Gruppo motori		Tipo		pag. 1/4
Groupe moteurs		Type		
Engine group	15	Type	15LD 350	
Motorgruppe		Typ		
Grupo motores		Tipo

Modificata guarnizione testa e coppia di serraggio viti fissaggio testa.
 Modification du joint de culasse et couple de serrage des vis de fixation de la culasse.
 Head gasket and head fixing bolt driving torque modified.
 Zylinderkopfdichtung und Anzugsmoment der Befestigungsschrauben des Zylinderkopfes geändert.

CIRCOLARE TECNICA
 CIRCULAIRE TECHNIQUE
 SERVICE LETTER
 TECHNISCHES RUNDSCHREIBEN
 CIRCULAR TECNICA

Compilazione <i>M. Primelli</i>	Sez.Sect. 150
Visto/approvazione <i>Marco Bui</i>	N. 150012
Modello 50722	Data 02/06/2000
	m.t.m. 50456 50526

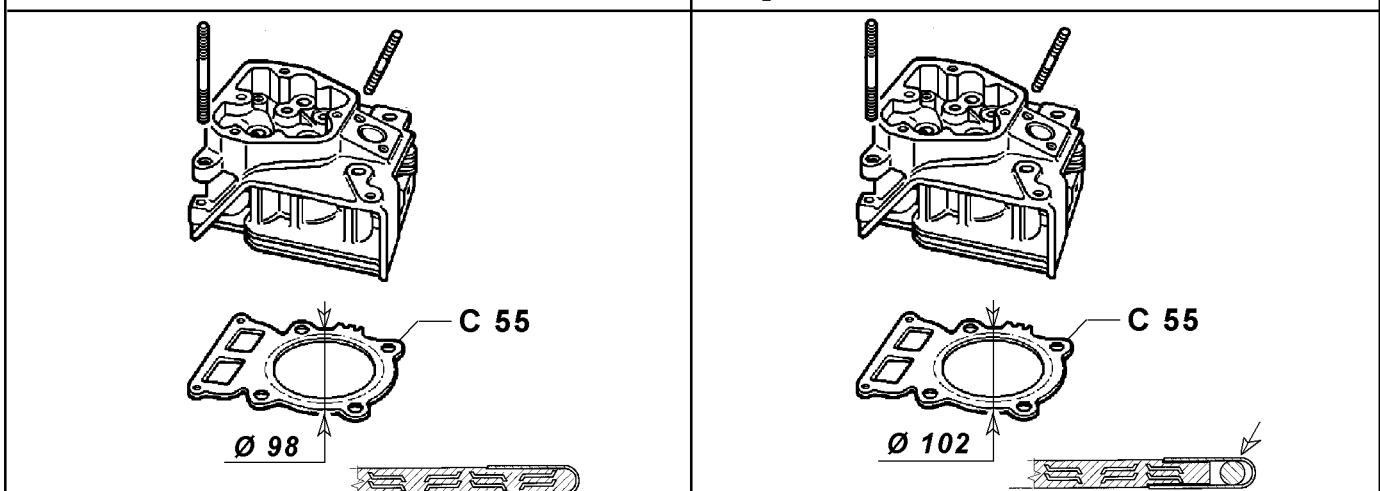
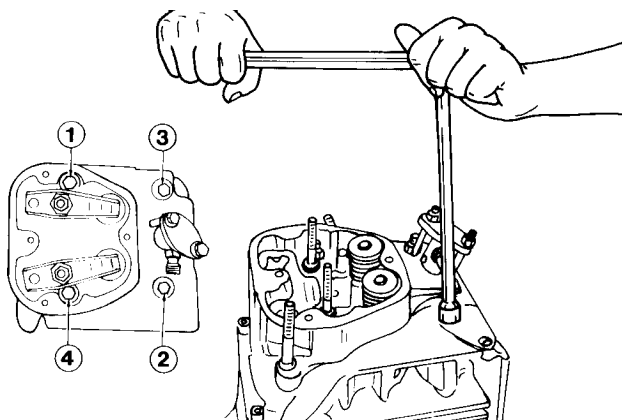
Le nuove guarnizioni differiscono da quelle antemodifica per il profilo esterno che passa da Ø 98 a Ø 102 e per la presenza di un filo di ferro zincato in prossimità della bordatura. Le guarnizioni antemodifica sono fornite ad esaurimento e poi sostituite dalle nuove. Le guarnizioni antemodifica di spessore 1,3 vengono eliminate e non sostituite.

The new gaskets differ from those prior to modification in their external profile which changes from Ø 98 to Ø 102 owing to a galvanized iron wire near the edge.

The gaskets mounted prior to modification will be supplied while stocks last, after which the new ones will be sent.

The 1.3 thickness gaskets mounted prior to modification will be eliminated and not substituted.

- a) serrare le viti a 30 Nm
- b) disserrare le viti di 180° circa
- c) serrare le viti a 20 Nm
- d) serrare tutte le viti di altri 70°.

- a) tighten the bolts to a 30 Nm torque
- b) loosen the bolts through approx. 180°
- c) tighten the bolts to a 20 Nm torque
- d) tighten all the other bolts a further 70°.

- a) serrare le viti a 50 Nm.
- b) serrare tutte le viti di altri 60°.

- a) tighten the bolts to a 50 Nm torque
- b) tighten all the other bolts a further 60°.
